监理工程师通知单

工程名称：天津市滨海新区杨家泊镇通威渔光一体现代（海水）渔业园（光伏部分）项目
编号：TJYJP-CZZH-TZD-003

主题：关于光伏区沉桩施工质量及安全文明施工相关事宜
内容：

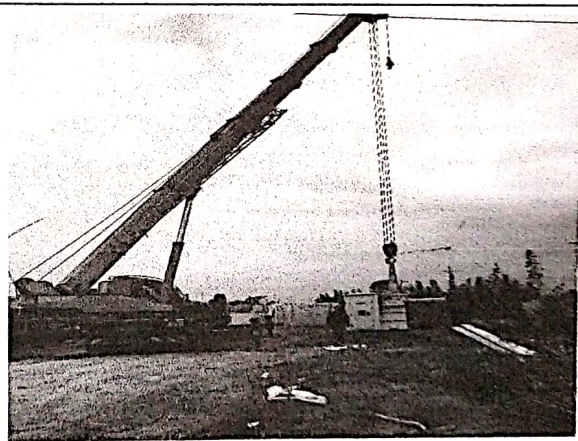
- 1、部分同组支架管桩桩顶标高存在较大高低落差，部分管桩桩体倾斜垂直度偏差较大，不符合设计图纸要求，影响后续施工质量。
- 2、部分同组支架管桩桩位偏移未在同一水平线上，影响支架正常安装。
- 3、箱变吊装卸货时有施工人员未佩戴安全帽，存在安全隐患。
- 3、其它未尽事宜请自查自纠。

同组管桩桩位偏移较大

以上质量问题你方项目部必须对各个班组进行技术交底，保证以后施工过程中不得出现类似质量问题，并组织人员对存在问题进行整改到位，报项目监理机构验收。
